改善箇所説明図

ニイガタ JDS-NR6A 外観側面図

油圧ポンプ

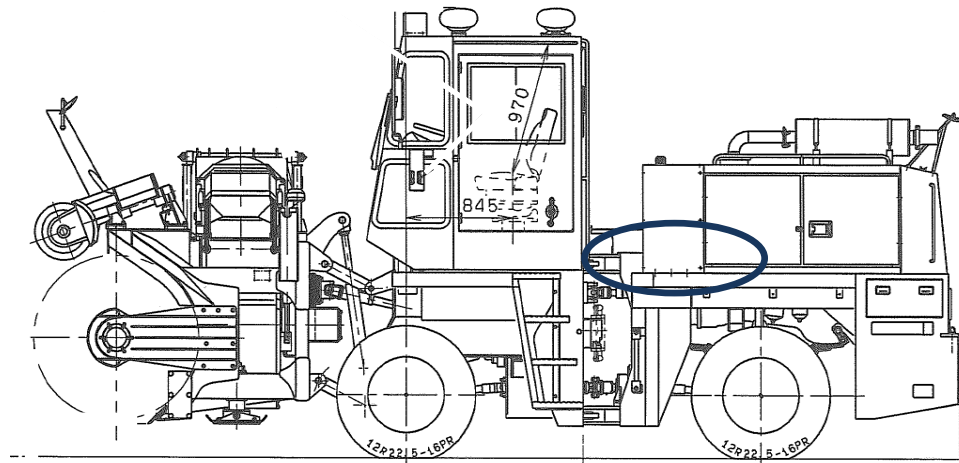
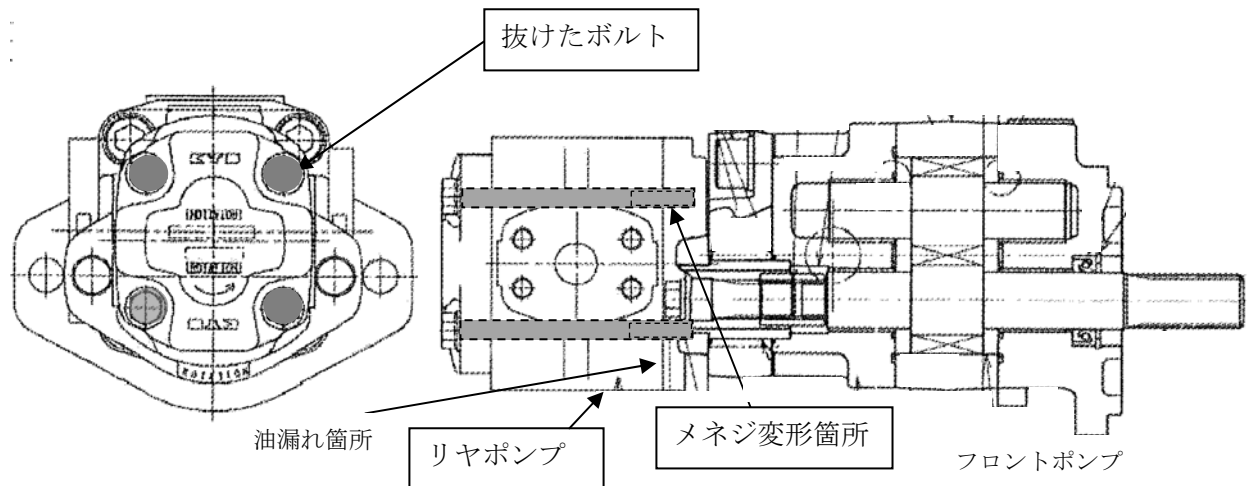
不具合の内容

静油圧変速機を作動させる油圧ポンプにおいて、油圧ポンプ組立時にリヤポンプの締結ボルトを過大トルクで締結したためメネジが変形しているおそれがある。その場合、ボルトの締結力が低下しているため当該ボルトが使用過程において緩み脱落する。そのままの状態で使用を続けると、ポンプ締結部より作動油が漏れ、最悪の場合、作動油が不足して静油圧変速機が作動しなくなるおそれがある。

改善措置の内容

全車両、リヤポンプを新品に交換し、適正トルクで組み付ける。
